RELAZIONE TECNICA PERITALE

CON RIFERIMENTO A EDIFICIO MONOFAMILIARE SITO IN

Edificio analizzato	
Committente	
Redatta da	Geotecnica S.r.l. Geom. Giuseppe Mosconi
Data 1° sopralluogo	
Presenti all'incontro	Geom. Giuseppe Mosconi
Sommacampagna (VR)

B. Scopo della relazione

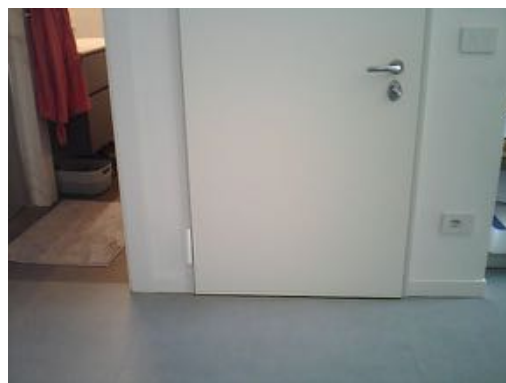
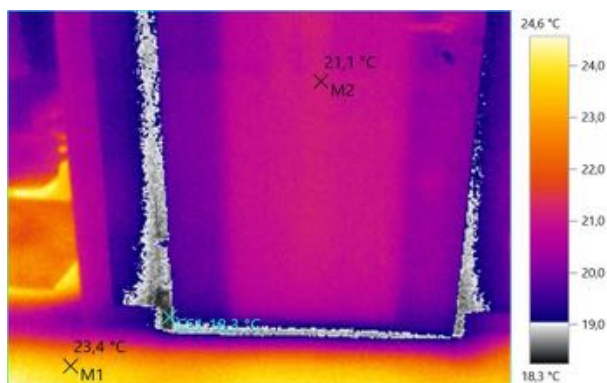
L'elevata conducibilità termica del controtelaio metallico ($\lambda = 70 \text{ W/mK}$ ca), se associata ad altri materiali quali l'intonaco interno e l'isolante degli sguinci esterni:

- produce un importante ponte termico, con flusso di calore uscente come indicato nell'immagine qui sopra, vista anche la mancanza dell'isolante sugli sguinci zona vano scala

Per evitare tali criticità sarebbe stato necessario installare un controtelaio disgiunto termicamente (la stessa ditta [REDACTED] li produce), oltre ad una serie di opere puntuali quali nastrature e/o sigillature atte a garantire la tenuta all'aria del nodo costruttivo in oggetto.
